# ÚZEMNÍ PLÁN MĚSTA BRNA

Textová část Odůvodnění

Kapitola 18 Rozhodnutí o námitkách (včetně odůvodnění)

Svazek Nb62 *(bez osobních údajů)*

## NAVRHOVANÁ ZMĚNA

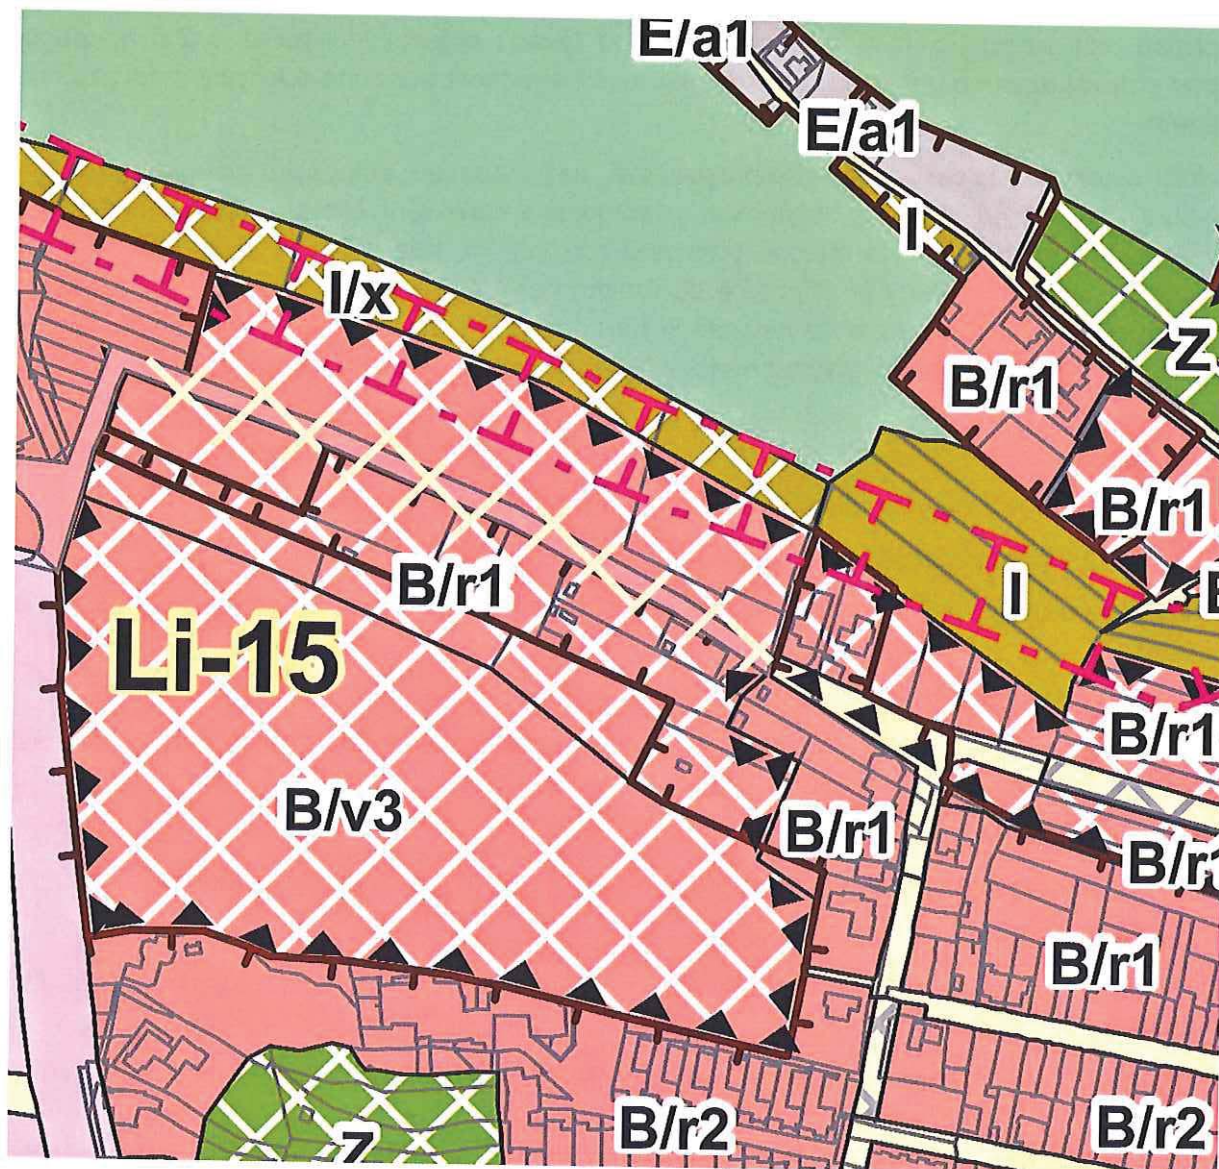
- Zcelení funkční plochy změn - zrušení dopravního propojení mezi ulicemi Novolíšeňská a Houbařská – identicky jako v současně platném Územním plánu
- Změna indexu výškové úrovně B/r2 v severní části plochy změn Li-15 na B/r1 – sjednocení výšky v celé lokalitě, rozvolnění zástavby směrem k lesu.
- Změna indexu výškové úrovně B/r2 ve východní části plochy změn Li-15 na B/r1 – sjednocení výšky v celé lokalitě, rozvolnění zástavby směrem k lesu.
- Změna indexu výškové úrovně B/v4 na B/v3 a doplnění dolní části lokality na B/r1
- Z karty lokality LI-15 vypustit požadavek na dopravní propojení ulic Novolíšeňská a Kubelíkova

## NAVRHOVANÁ ZMĚNA

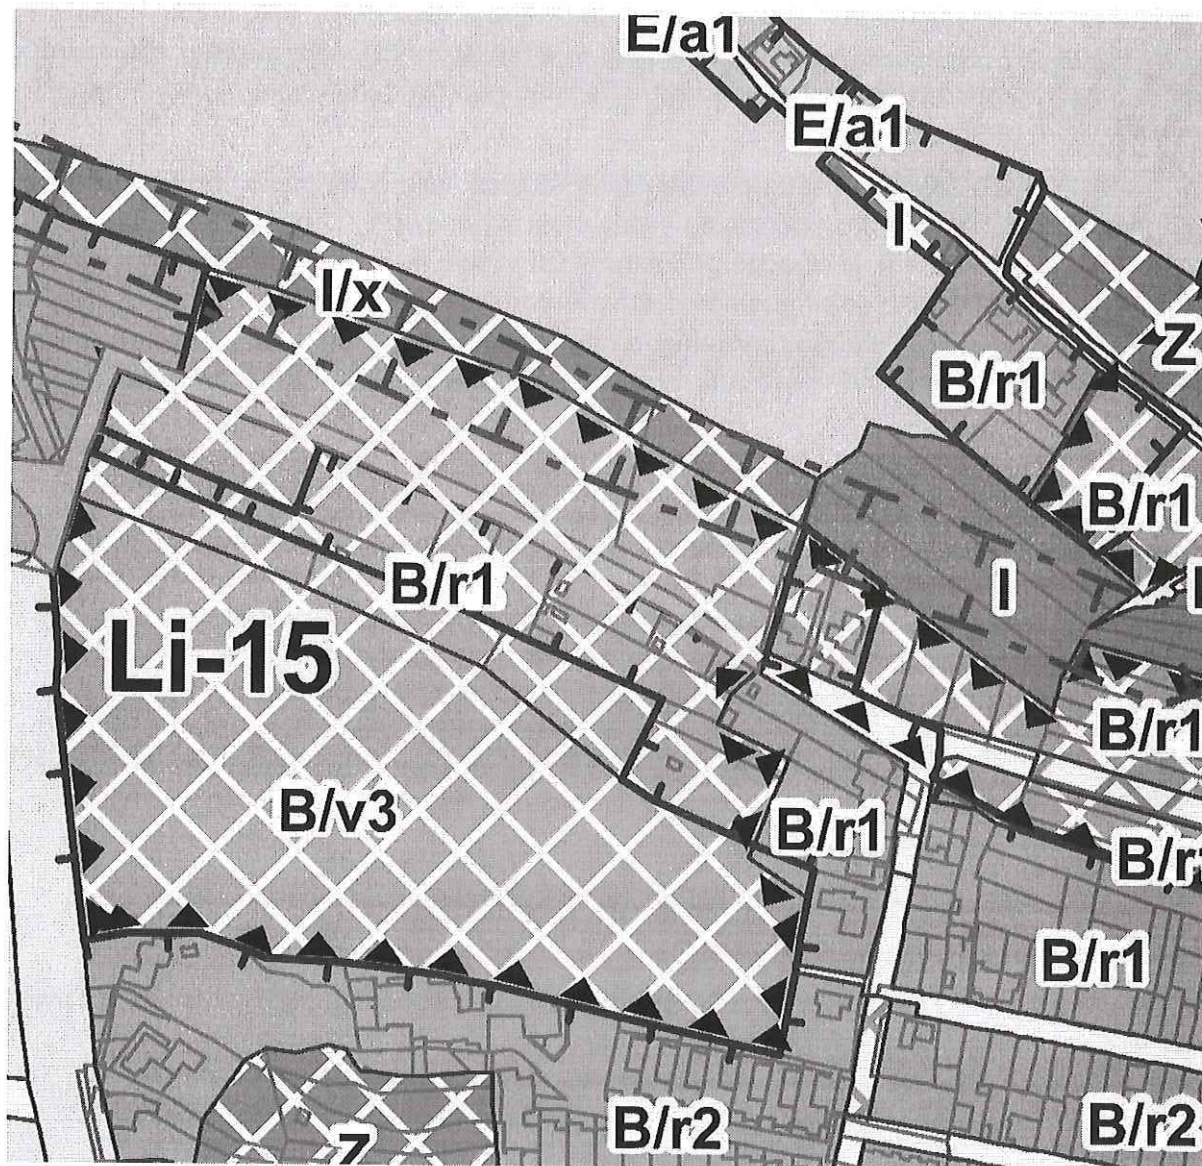
- Zcelení funkční plochy změn - zrušení dopravního propojení mezi ulicemi Novolíšeňská a Houbařská – identicky jako v současně platném Územním plánu
- Změna indexu výškové úrovně B/r2 v severní části plochy změn Li-15 na B/r1 – sjednocení výšky v celé lokalitě, rozvolnění zástavby směrem k lesu.
- Změna indexu výškové úrovně B/r2 ve východní části plochy změn Li-15 na B/r1 – sjednocení výšky v celé lokalitě, rozvolnění zástavby směrem k lesu.
- Změna indexu výškové úrovně B/v4 na B/v3 a doplnění dolní části lokality na B/r1
- Z karty lokality LI-15 vypustit požadavek na dopravní propojení ulic Novolíšeňská a Kubelíkova
